Odbor posuzování vlivů na životní prostředí
a integrované prevence,
Ministerstvo životního prostředí
Vršovická 1442/65, 100 10 Praha 10

Vyjádření k zahájení posuzování vlivu záměru D0 518, 519 Ruzyně–Březiněves na životní prostředí (EIA)

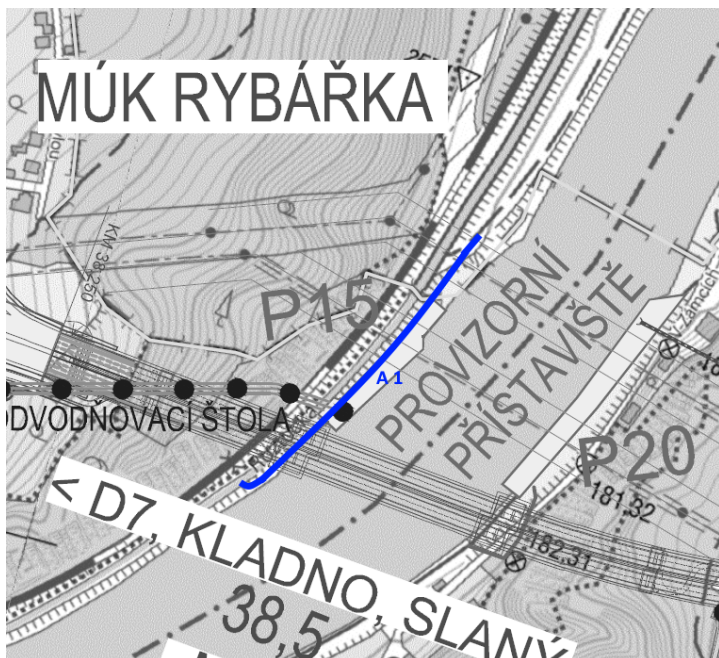
6 Žádáme do podkladové dokumentace a vyjádření doplnit jednoznačné vedení cyklotras dle celoměstského systému

S ohledem na funkčnost budoucího systému cyklotras je třeba dokumentaci dopracovat, případně změnit s ohledem na citované dokumenty. Vedení jednotlivých cyklotras celoměstského systému hlavního města Prahy a generelu Středočeského kraje je nezbytné v dokumentaci přesně popsat tak, aby byly trasy zřízeny pokud možno co nejvíce přímé a s minimem ztracených spádů. Součástí dokumentace by měl být také výkres řešení cyklotras v kontaktu s územím, do kterého budou jednotlivé trasy zakresleny.

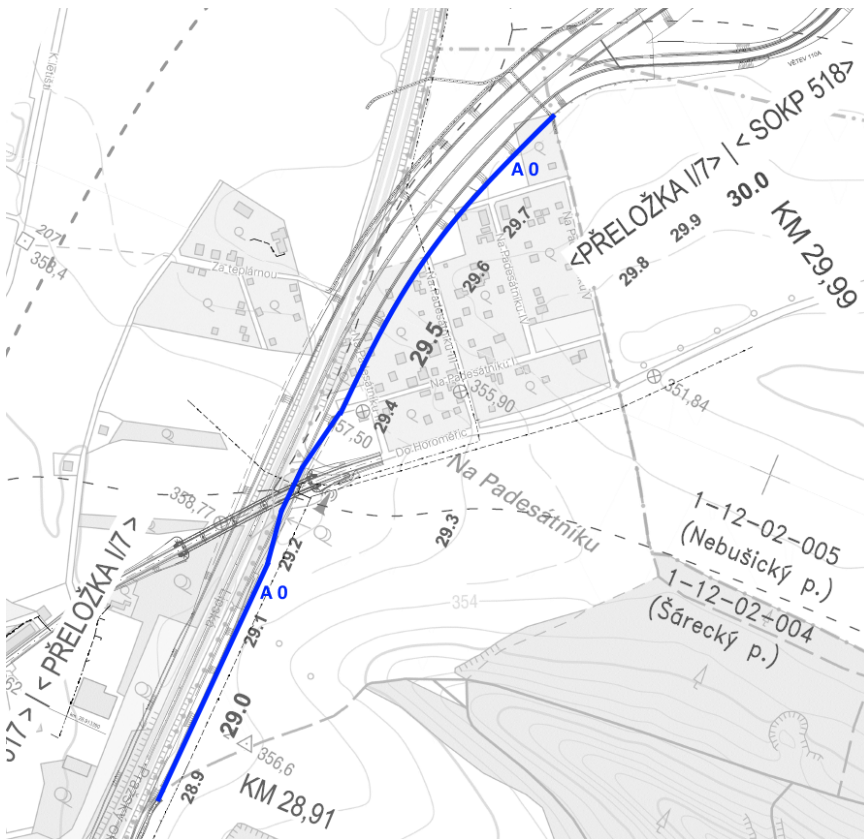
1. Součástí uvažované přeložky silnice II/242 (Roztocká) musí být vybudování chráněné bezmotorové trasy v souběhu s přeloženou silnicí (nadřazená trasa A 1 Sedlec–Roztoky), a to v takové délce, aby tato stezka vytvořila funkční celek (minimálně tedy k vozové cestě odpojující se od silnice cca 200 m severně).

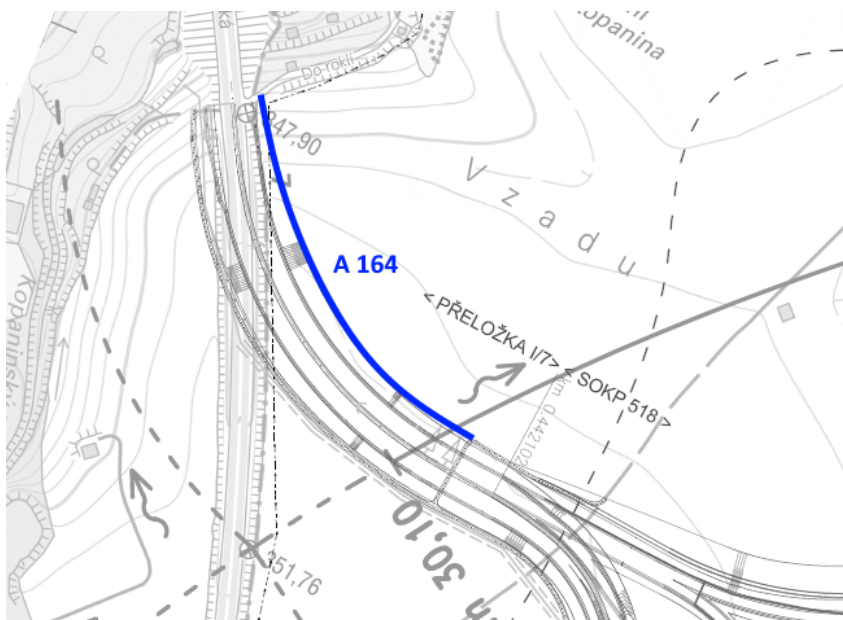
2. Zřídit chráněnou bezmotorovou trasu (A 0) ve východním souběhu s přeložkou I/7 v lokalitě Na Padesátníku pod novým přemostěním ulice Do Horoměřic, po uvažovanou lávku přes přeložku I/7 v prodloužení ulice Na Padesátníku V.

3. Zřídit chráněnou bezmotorovou trasu (trasa A 164) ve východním souběhu s přeložkou I/7 od uvažované lávky severně od MÚK na KM 30 SOKP (na cestě mezi Přední Kopaninou) a ulicí Do roklí.

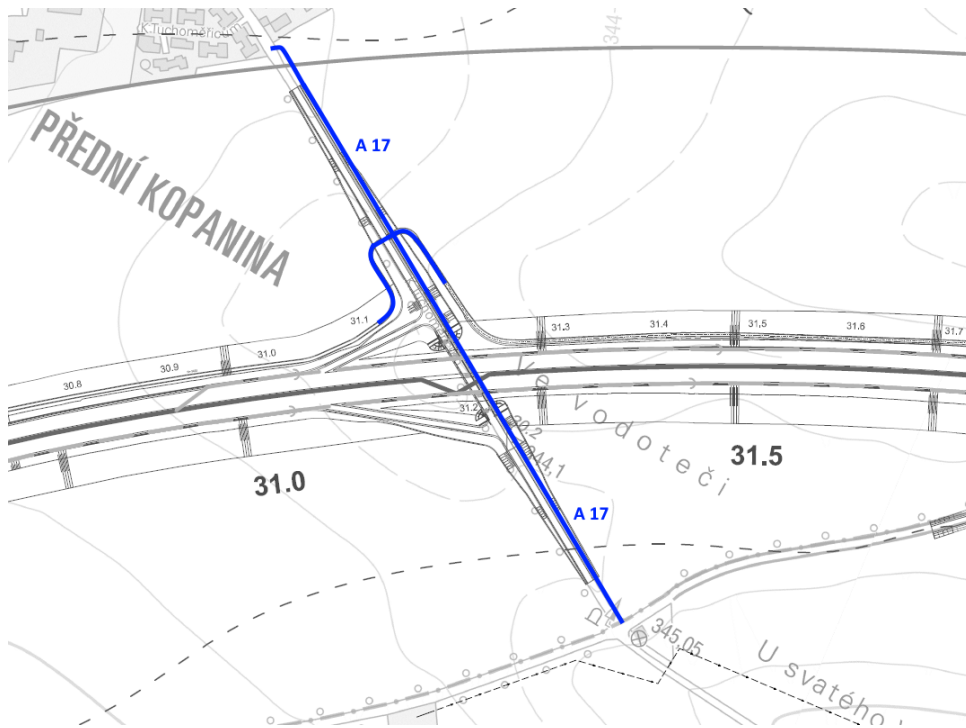
6. Přemostění D0 ulicí K Tuchoměřicům doplnit o souběžnou stezku pro chodce a cyklisty (páteřní trasa A 17), a to vzhledem k předpokládané délce přemostění jako funkční celek od křižovatky s ulicí Do Tuchoměřic po počátek zástavby Přední Kopaniny. U této stezky zajistit návaznost na bezmotorovou cestu navrženou v severním souběhu s D0 křížení ulice K Tuchoměřicům formou přejezdu pro cyklisty.

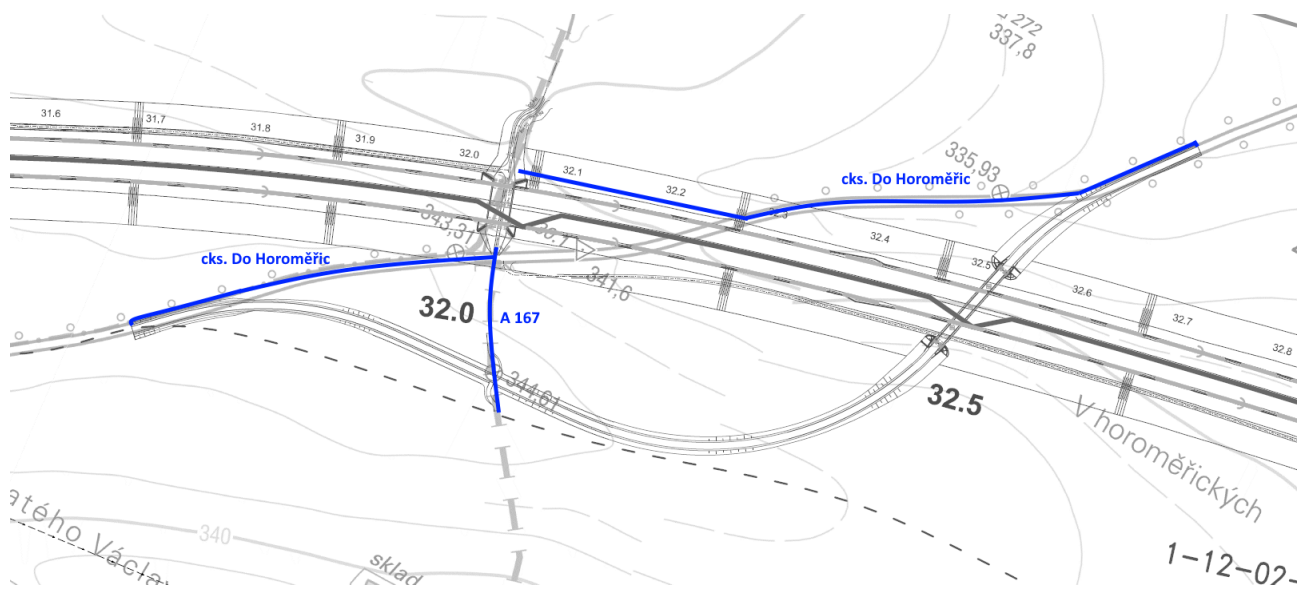
7. Úpravy na polní cestě křížující D0 na km 32.0 sloučit do zřízení souvislé bezmotorové trasy (A 167) od přeložky silnice Do Horoměřic po uvažovanou lávku před D0. (schéma viz bod 8)

8. Opuštěný úsek silnice Do Horoměřic využít pro vytvoření souvislé bezmotorové trasy alternující průjezd po této silnici tak, aby v budoucnu bylo možné navázat doplněním bezmotorové trasy podél silnice na obou koncích přeložky.

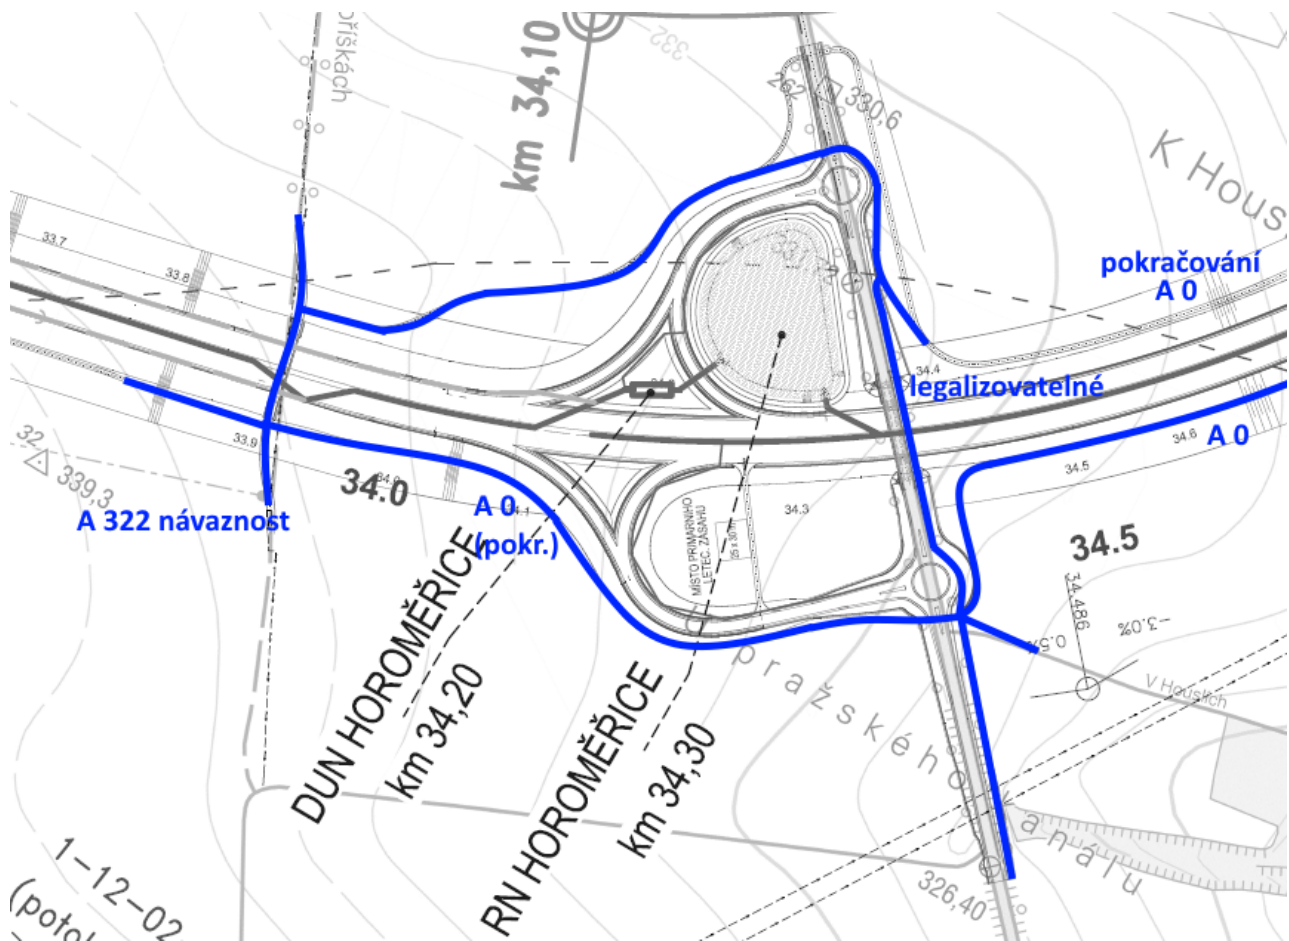
9. Chodník na přemostění silnice II/240 (ul. Horoměřická) dimenzovat tak, aby splňoval parametry umožňující zřízení stezky pro chodce a cyklisty, tj. v šířce min. 2,5 metru. (společné schéma k bodům 9–11).

10. Uvažované bezmotorové cesty v okolí MÚK se silnicí II/240 navrhnout bez závleků se zapojením do přidruženého prostoru okružních křižovatek.

11. Bezmotorovou cestu v jižním souběhu s D0 prodloužit od cesty V Oříškách po silnici II/240 a dále směrem k Suchdolu tak, aby zde uvažované vedení spojnice pražských úseků A 0 bylo přímé. Křížení se silnicí II/240 provést též bez závleků v PP okružní křižovatky a v přímé návaznosti na cestu V Houslích.

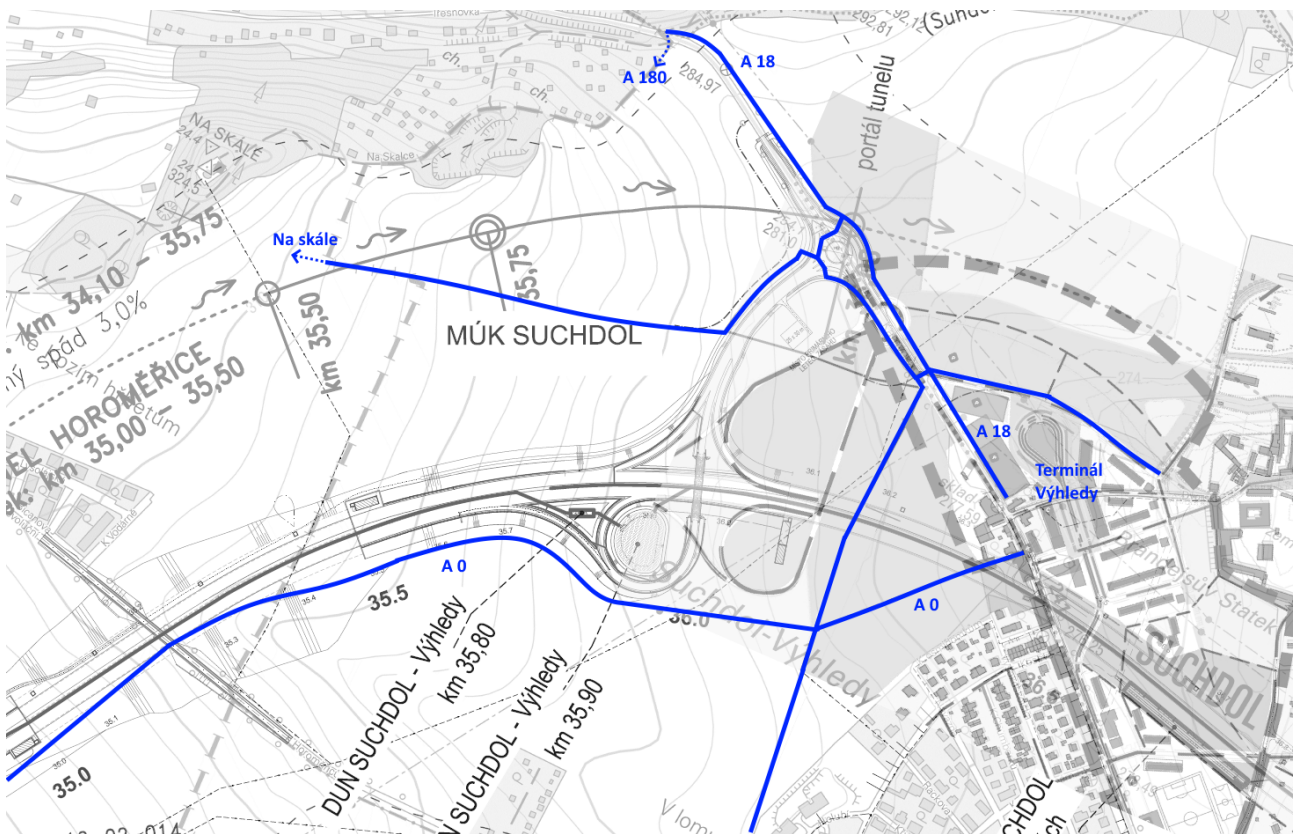
12. Doplnit bezmotorovou cestu v jižním souběhu s D0 mezi silnicí II/240 (Horoměřická) a II/241 (Kamýčká), s přímou návazností do oblasti plánované tramvajové smyčky Suchdol v souladu s cestní sítí navrženou v urbanistické studii Nový Sedlec včetně oblasti terminálu Výhledy, IPR 2022. (schéma společné pro body 12–15).

13. Bezmotorovou cestu navrženou ve východním souběhu se silnicí II/240 (páteřní cyklotrasa A 18) realizovat v rámci stavby D0 jako funkční celek, tj. na severu od křižovatky s bezmotorovými cestami na hranici Prahy (cyklotrasa A 180) a na jihu s napojením na tramvajový terminál Výhledy.

14. Okružní křižovatku silnice II/241 (Kamýčká) a přivaděče k MÚK Suchdol doplnit o bezmotorové vazby tak, aby bylo možné projít / projet přímo od cesty vedoucí k lokalitě Na skále k terminálu Výhledy bez mnohasetmetrového závleku (alternativou je vedení cesty v původní stopě přímo k terminálu Výhledy s mimoúrovňovým překřížením přivaděče).

15. Doplnit bezmotorovou cestu v koridoru staré severojižní cesty západně od zástavby Suchdola (městský pozemek).

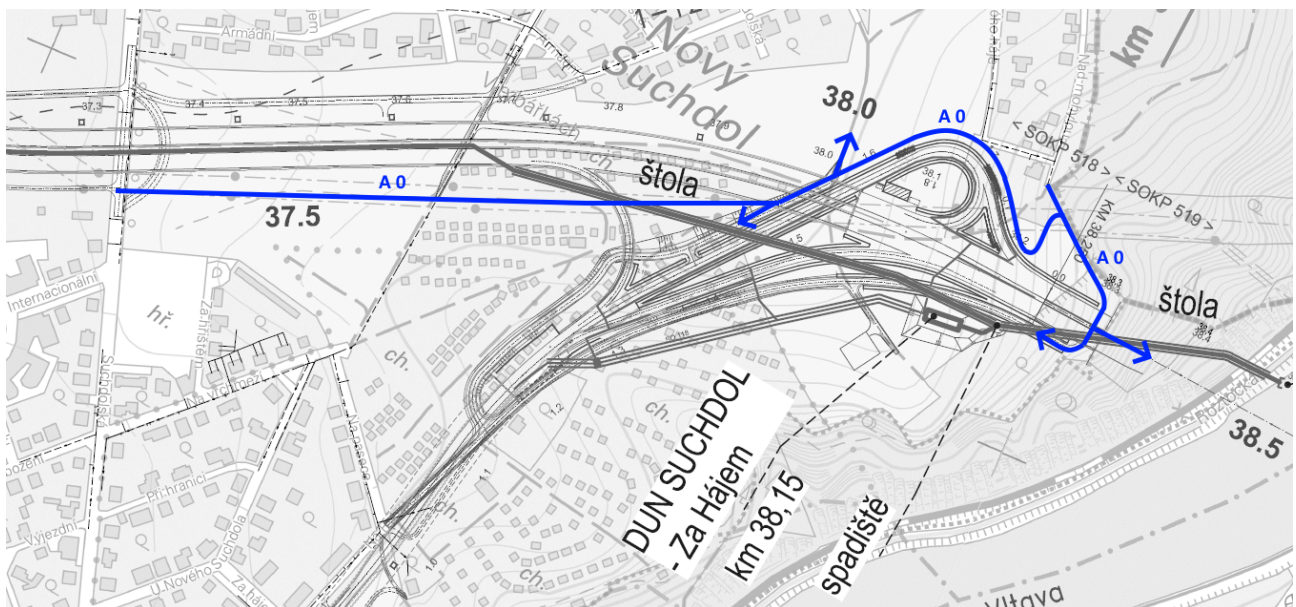
17. Doplnit souvislou bezmotorovou trasu (A 0) nad tunelem Suchdol od ulice Suchdolská na lávku pod mostem D0 přes Vltavu. Stezka má být vedena severně od MÚK Rybářka, s napojením na ulice U roztockého háje a Nad mohylou.

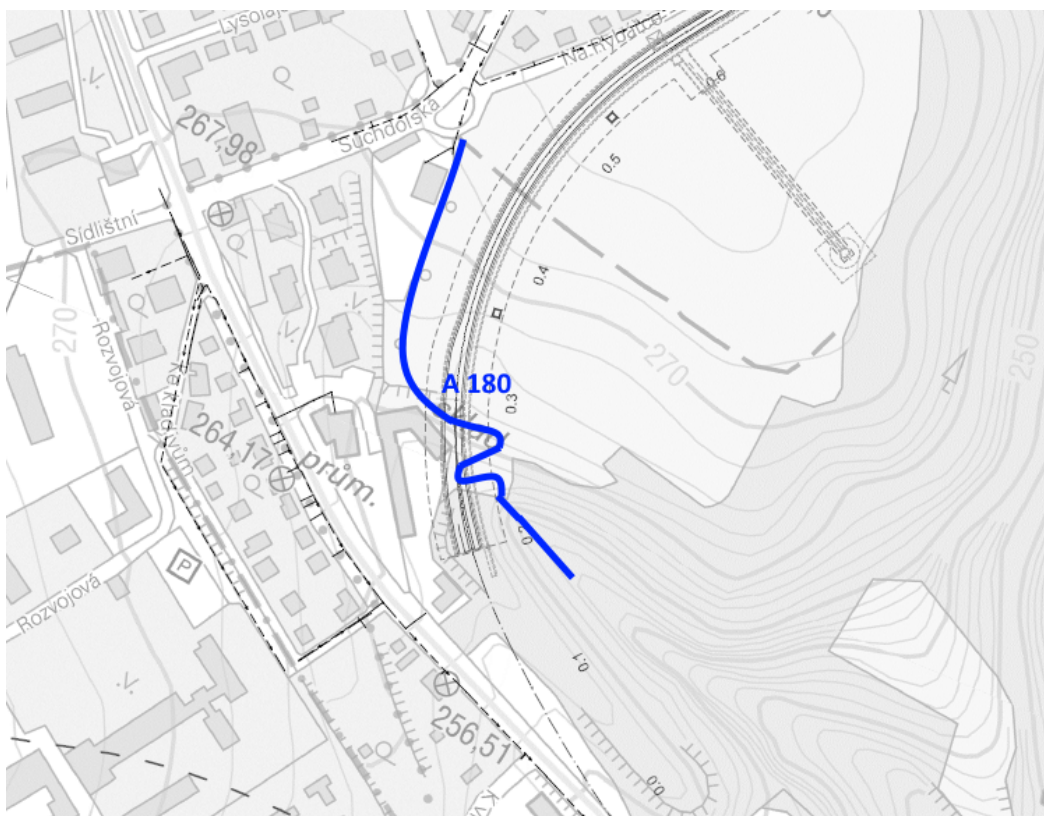
18. Zajistit zachování cyklotrasy A 180 (již existující cesta) v údolí Sedleckého potoka v místě, kde jej kříží přívaděč Rybářka. Případnou přeložku cesty řešit s minimalizací sklonů a bez ztracených spádů.

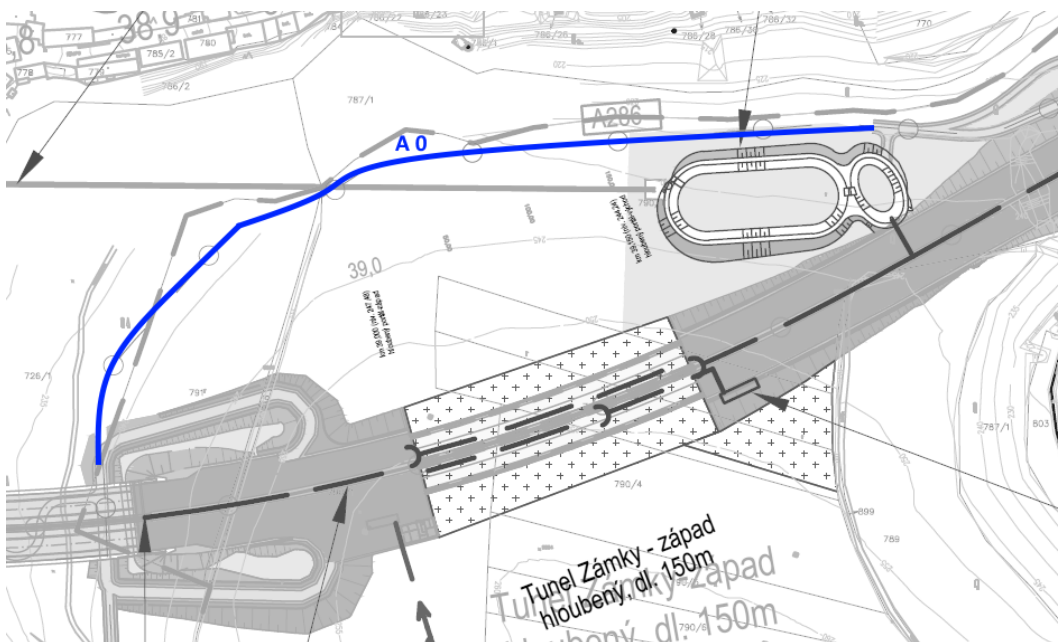
19. Při tunelu Zámky-západ doplnit souvislou bezmotorovou trasu (A 0) se zpevněným povrchem, vedenou po stávající vrstevnicové cestě jako součást stavby tak, aby vznikl funkční celek s homogenními parametry odpovídajícími nadřazené cyklotrase.

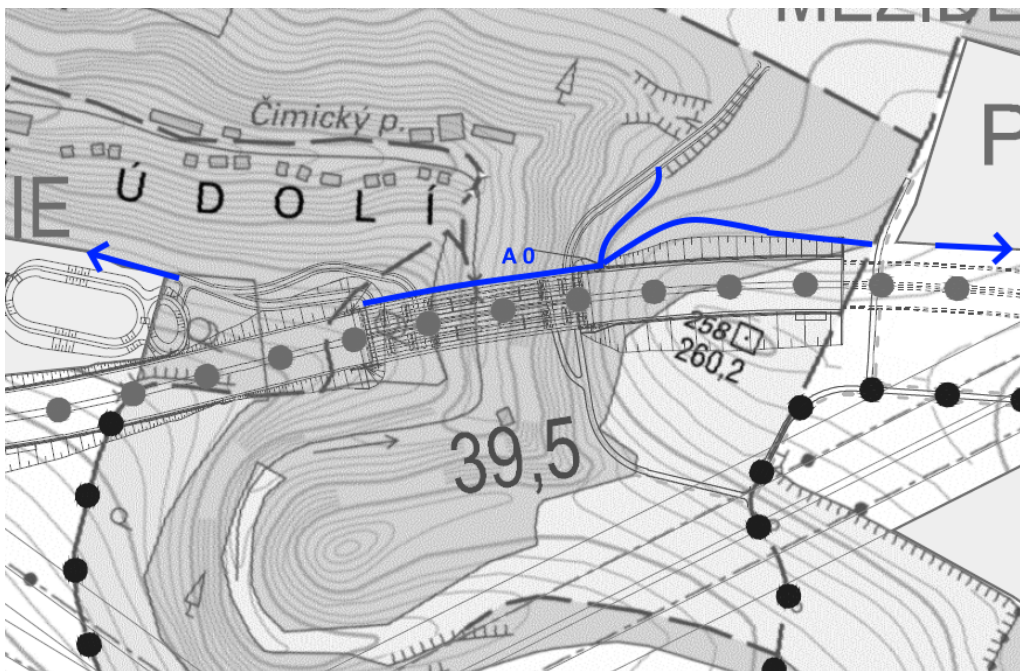
20. U mostu přes Čimické údolí umístit stezku pro chodce a cyklisty nikoliv jako zavěšenou lávku pod most, ale vhodněji (s cílem zmenšit ztracené spády) jako součást konstrukce mostu na severní straně komunikace v šířce 3,0 m. Dále pokračovat cyklostezkou přímo v severním souběhu s D0 nad západní portál tunelu Zámky-východ.

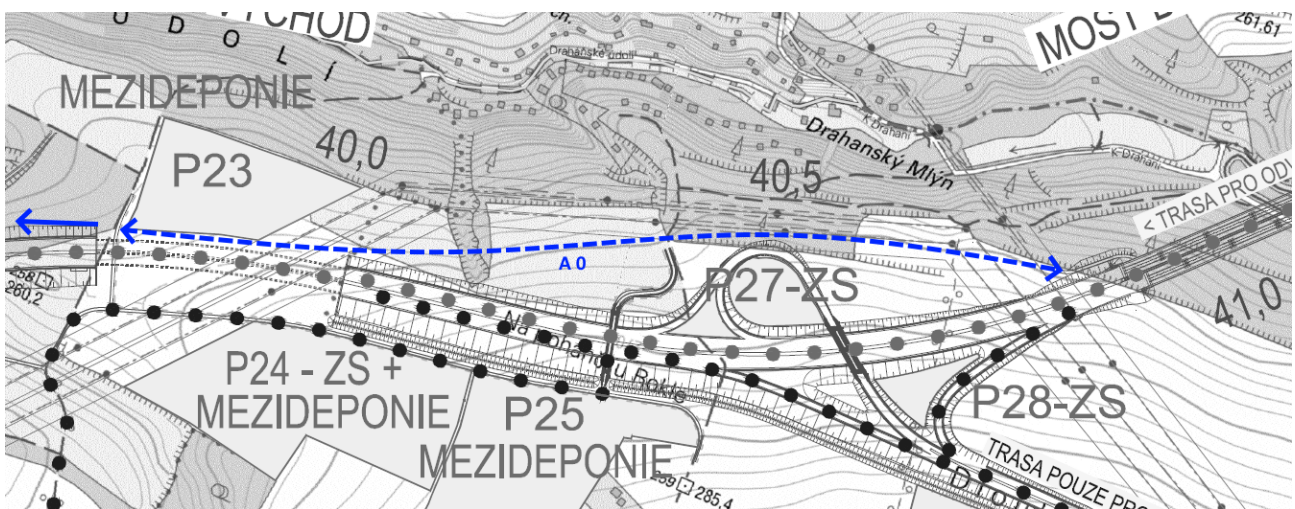
21. Doplnit souvislou bezmotorovou trasu (A 0) vedenou od západního portálu tunelu Zámky-východ k mostu přes Drahaňské údolí. Cestu vést pokud možno po veřejných pozemcích s minimalizací ztracených spádů a s co nejmenšími podélnými sklony.
